Résolution: CA17 240410

Adopter une résolution modifiant la résolution CA07 240375 en modifiant les annexes « Agrandissement d'un immeuble situé au 2093, rue de la Visitation », en vertu du Règlement sur les projets particuliers de construction, de modification ou d'occupation d'un immeuble (CA-24-011) - Adoption

P14-075 AGRANDISSEMENT ET RÉAMÉNAGEMENT - PHASE II

PLAN D'IMPLANTATION - AGRANDISSEMENT ET RÉAMÉNAGEMENT

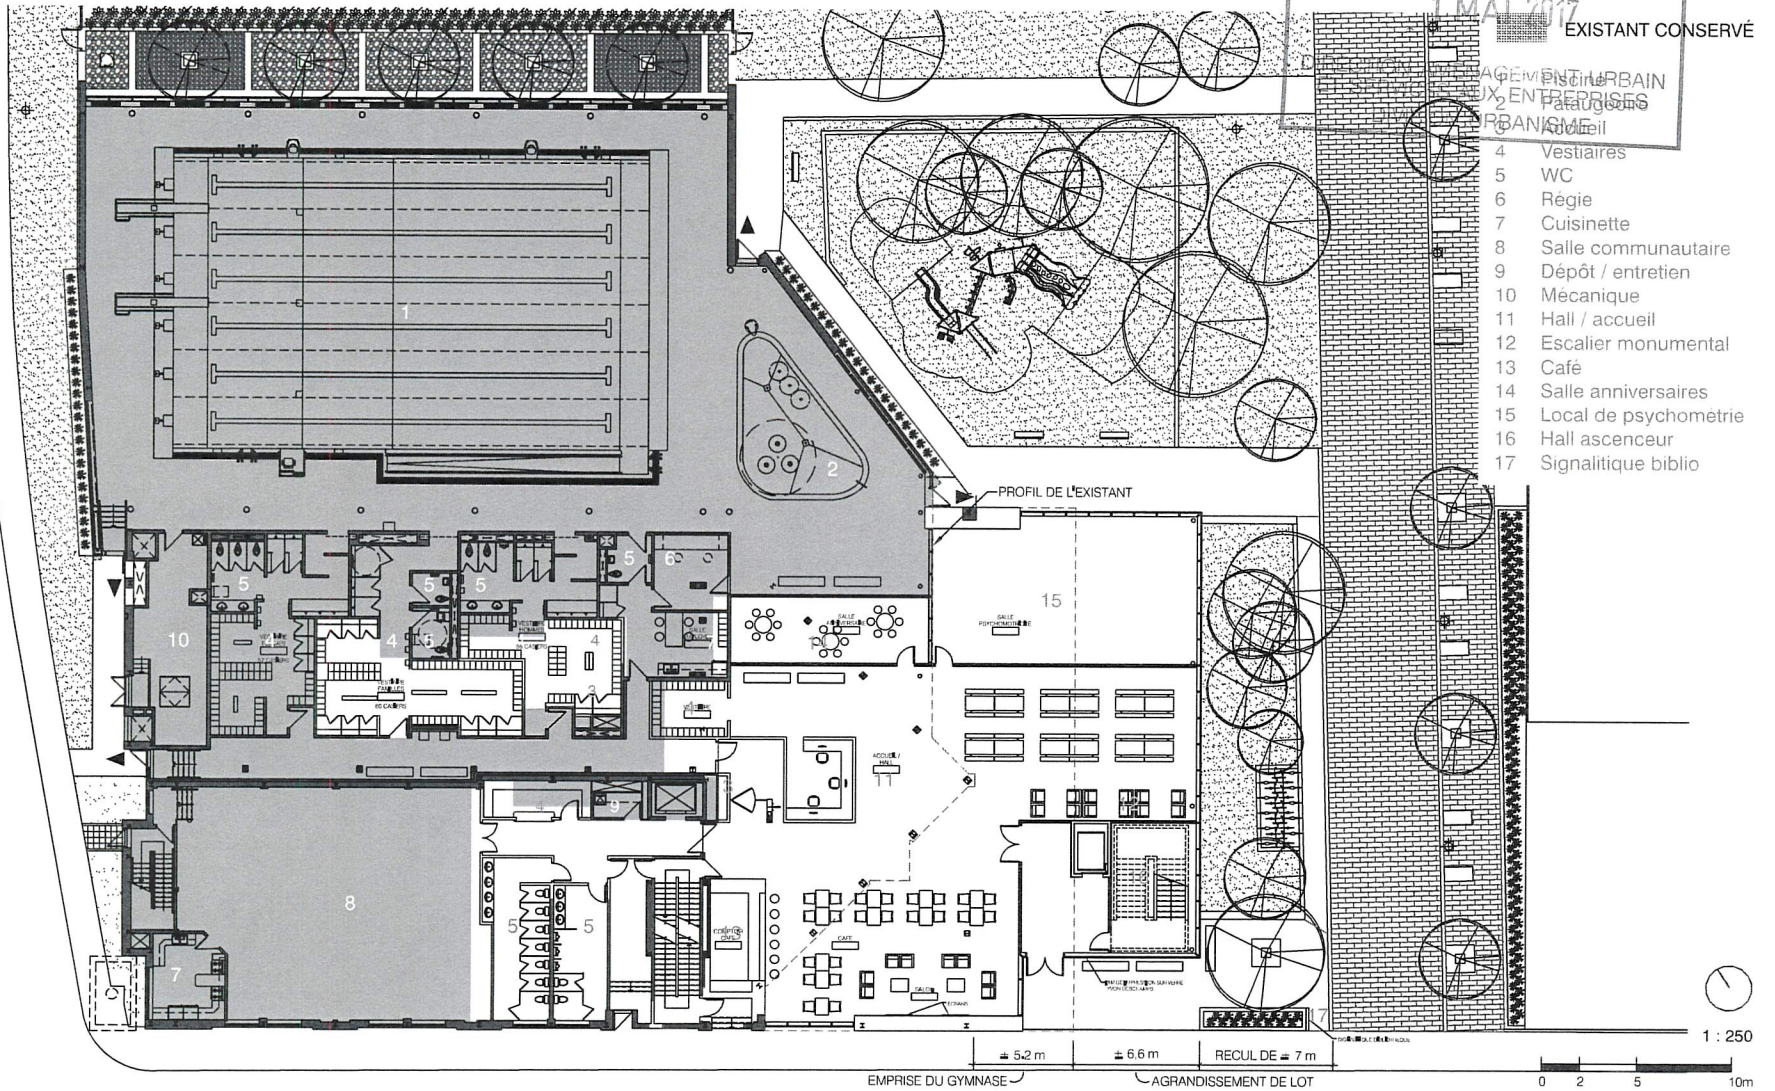
- 2) D'assortir cette autorisation des conditions suivantes :
 - a) l'implantation de l'agrandissement doit être strictement limitée à l'intérieur du périmètre indiqué au plan intitulé « Plan d'implantation - agrandissement et réaménagement », incluant l'espace nommé « agrandissement de lot (+/- 7,7 m par +/- 28 m ou 215,80 m²);

- b) les travaux de construction doivent être réalisés en limitant l'excavation aux limites d'implantation de l'agrandissement, et ce, en bordure du parc Berthier;
